CITTÀ DI LODI

Settore 7 - Urbanistica Edilizia e Manutenzione del Patrimonio

- PdR 7.b

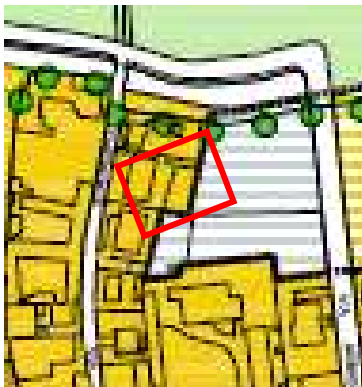
L'osservante ribadisce i contenuti dell'osservazione presentata in data 22.05.2012 e chiede che l'area di cui al mapp.le 194 Fg.71 sia inserita nell' "Ambito di ridefinizione delle Frazioni R3" come da PGT adottato e non indicata come tessuto aperto ad edifici isolati su lotto a bassa densità come da PGT Vigente, motivando la modifica sopravvenuta non giustificata dall'osservazione prot.n. 27823 del 29.06.2010 in quanto non relativa alla proprietà del soggetto che l'ha presentata.

La Variante al P.G.T. adottata riguarda esclusivamente modifiche al Piano delle Regole ed al Piano dei Servizi , non è una variante generale al P.G.T. vigente pertanto non è possibile apportare modifiche al Documento di Piano, pertanto l'osservazione non può essere accolta.

Allegato 9B-2 (centro)

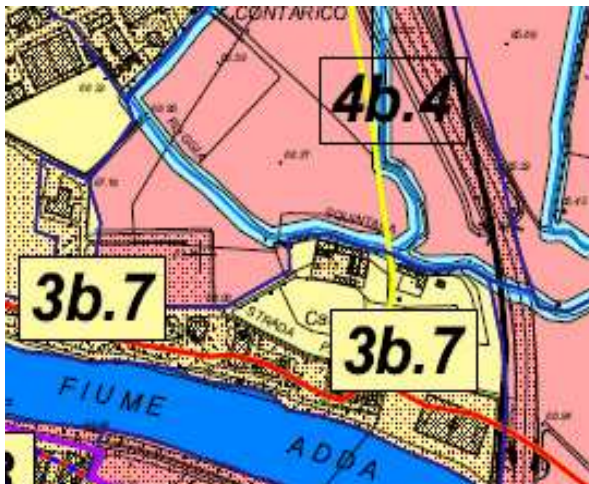
L'Osservante chiede la modifica della perimetrazione attuale riportata nella tavola della Componente geologica e sismica del P.G.T. vigente denominata Allegato 9B-2 al fine di avere tutta l'area di proprietà con un'unica definizione di sottozona 3b.7 e quindi consentire le nuove edificazioni previa verifica di compatibilità idrogeologica ed idraulica.

La Variante al P.G.T. adottata riguarda esclusivamente modifiche al Piano delle Regole ed al Piano dei Servizi , non è una variante generale al P.G.T. vigente pertanto non è possibile apportare modifiche al Documento di Piano, pertanto l'osservazione non può essere accolta.
